Advies over de randvoorwaarden voor het slik- en schorherstel na heraanleg van de Scheldedijk i.h.k.v. de Oosterweeltunnel

Informatienummer:	<u>INBO.A.3837</u>
Auteur(s):	Gunther Van Ryckegem
Contact:	Gunther.vanryckegem@inbo.be
Kenmerk aanvraag:	e-mail van 2 oktober 2019
Geadresseerde:	Lantis T.a.v. Paul Durinck Rijnkaai 37 2000 Antwerpen Paul.Durinck@lantis.be

Figuur 2. Dijkprofielen heraanleg Scheldedijk op rechteroever.

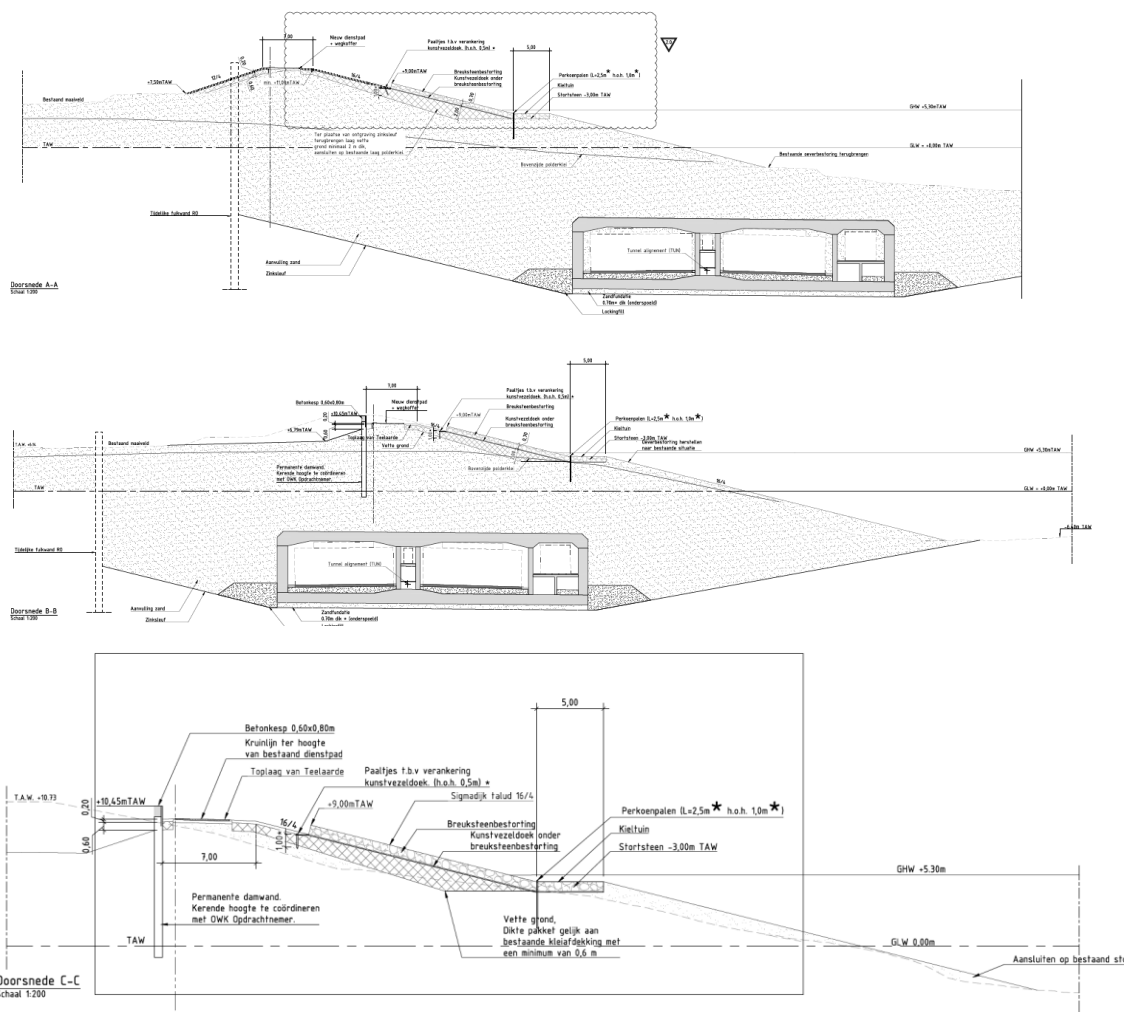
In plaats van de breuksteen oeverbestorting te voorzien over het volledige intertidaal wordt voor een optimale schorontwikkeling een getrappt dijkuitvoeringsalternatief voorgesteld met terrasbouw in breuksteenbestorting met meerdere niveaus (Figuur 3 type c, Hoffmann *et al.* 1995) of waar mogelijk met een enkel niveau (Figuur 3 type d) zoals vaak gebruikt wordt langs de Schelde oevers rond Antwerpen, en zoals recent ook geadviseerd t.h.v. Roeyerssluis (Van Braeckel, 2019). Zo ontstaat een terras met één of meerdere langwerpige cellen die als slibvang kunnen fungeren. Riviersediment slibt hierin op en er ontstaan terrassen die op termijn de vestiging van typische slikkoloniserende planten en schorvegetaties vergemakkelijken (Van Ryckegem *et al.* 2015). Een korte evaluatie is beschreven in Vandevoorde *et al.* (2019).

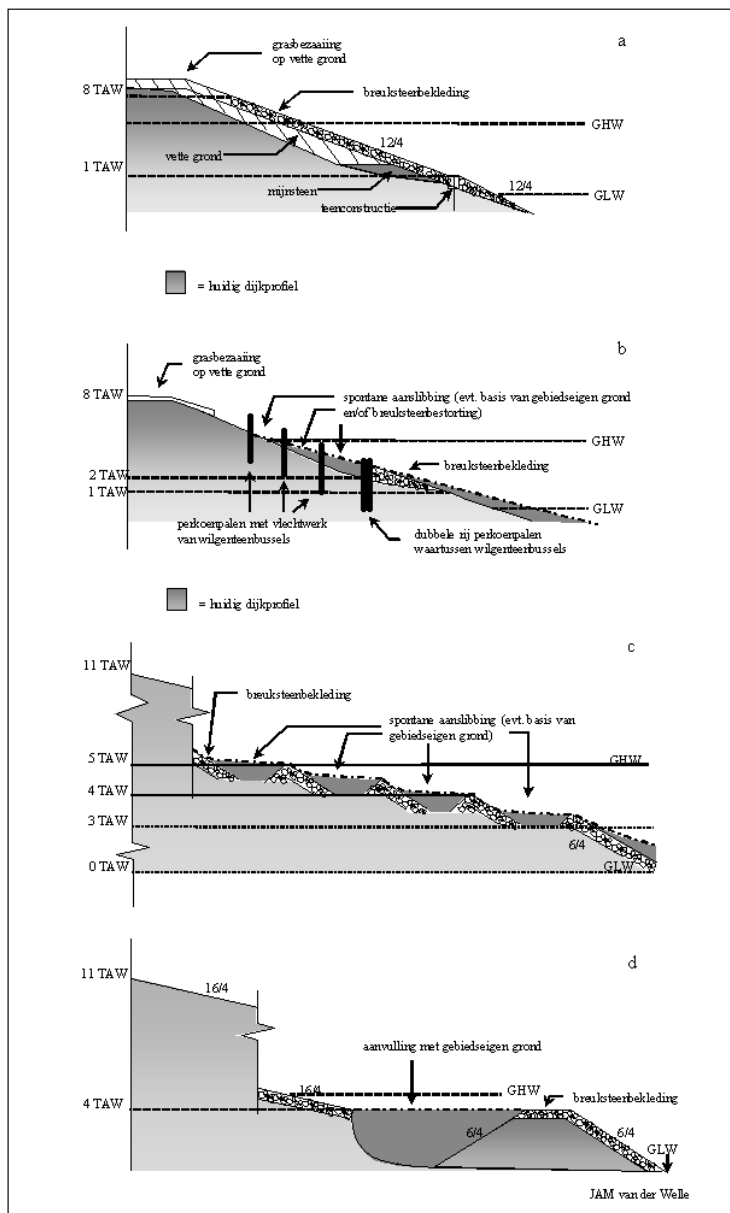
- Kies voor een geknikt profiel met, in een optimaal scenario, een vlakke zone aangevuld met gebiedseigen materiaal (Figuur 3 type d).
- Indien dit niet haalbaar is, vormt een dubbel geknikt profiel met breuksteenafwerking het alternatief.
- Vermijd de penetratie van breuksteen met asphalt of colloïdaal beton.
- Werk het profiel boven 7 m TAW af met zandiger toplaag van 10-50 cm dikte.

Figuur 4. Ruwe schets van een dubbel geknikt dwarsprofiel.

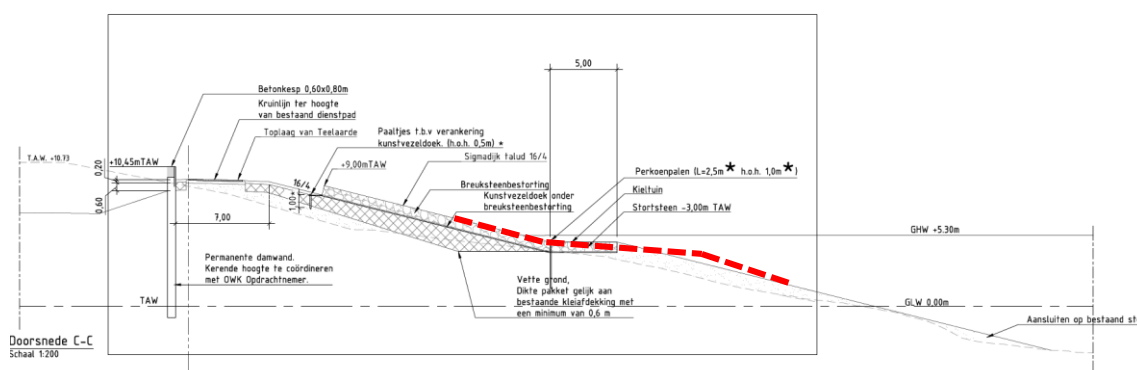
Als minimaal alternatief stellen we een dubbel geknikt dwarsprofiel voor waarbij een 16/4 zone of steiler afgewisseld wordt met flauwere hellingszone binnen de slik-schorhoogtezone om lager (nabij of onder de laagwaterlijn) opnieuw over te gaan tot een 16/4 zone. Het hoogteverloop is vergelijkbaar met Figuur 3 type d maar dan zonder aanvullingszone. Een ruwe schets wordt getoond in Figuur 4. Door deze flauwere helling kan sedimentatie gestimuleerd worden waardoor potenties voor een meer kwalitatieve schorbodemopbouw en vegetatieontwikkeling vergroten.

De flauw hellende zone in het oeverprofiel ligt minimaal tussen 3,5 m tot 5 m TAW en bij voorkeur tussen 2,5 m – 6 m of zelfs lager indien mogelijk. De minimale hoogtes zijn gebaseerd op metingen van verschillende populaties van heen of zeebies (*Bolboschoenus maritimus*) binnen de Zeeschelde (Elsen *et al.* in voorbereiding). Rond Antwerpen blijkt heen voor te komen tussen 2,79 en 5,81 meter TAW. 50% van de populaties bevindt zich tussen 3,76 en 4,98 meter TAW (Vandevoorde *et al.* 2019).
